KL. HECKENSCHERE

GT241-----A

GT241

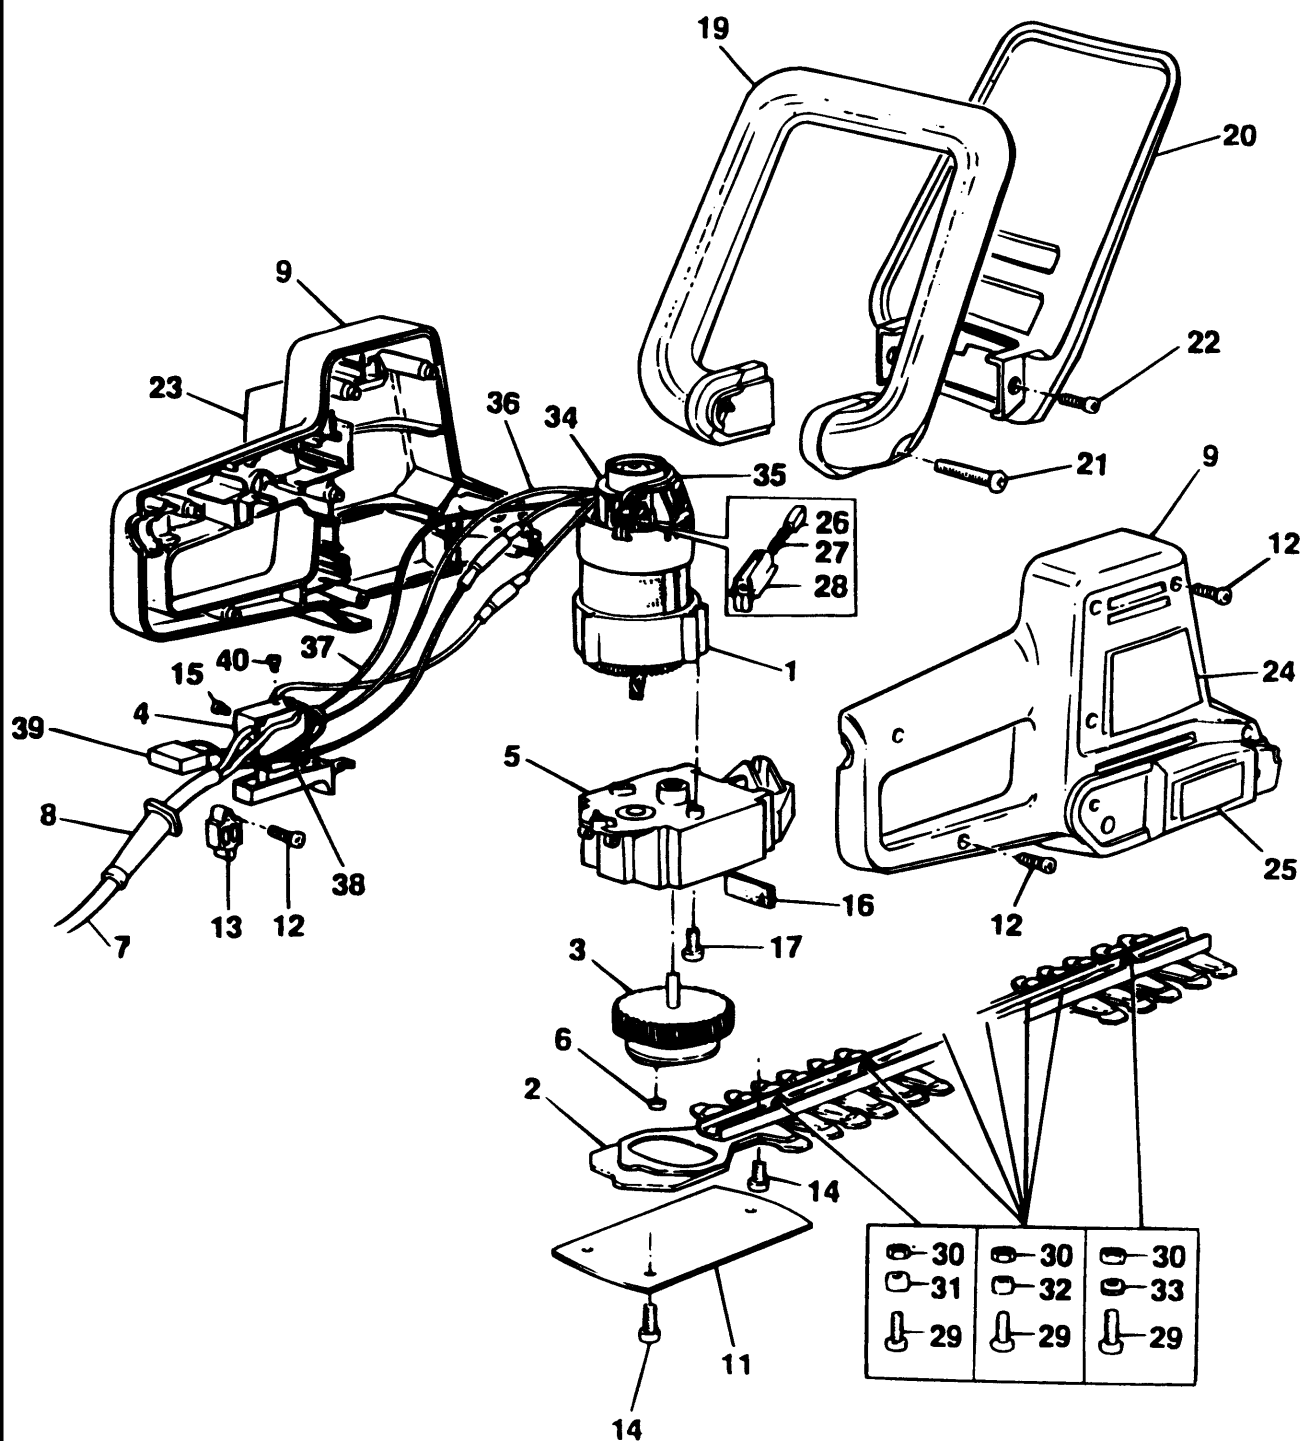
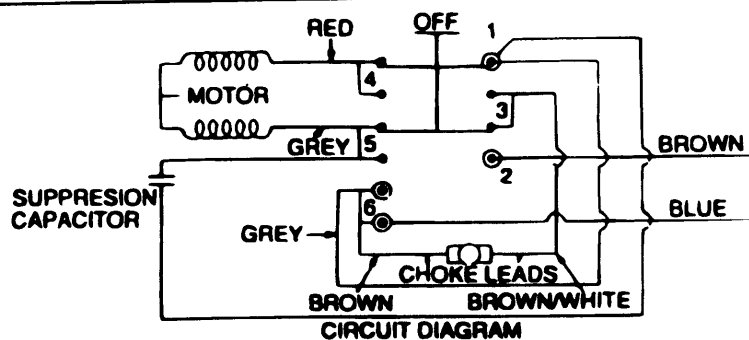
Blatt- & Getriebeverbesserung: Werden Artikel 2, 3, 6, 11 ben ö tigt, die Einheit durch Auswechseln von Artikel 2 und 11 aus der Blattversion GT230 H1E, H1F, H1G umr ü sten.

Einheiten ab Januar 1996:

Verbessertes Getriebegeh ä use (5), Abdeckung (11) und Schrauben (14) eingebaut.

Alle vor Januar 1996 hergestellten Teile, die das Getriebegeh ä use (5) erfordern, sollten den Reparatursatz (5) einsetzen.

Der Reparatursatz besteht aus verbessertem Getriebegeh ä use (5), Abdeckung (11) und 3T10 Torx Kopfschrauben.
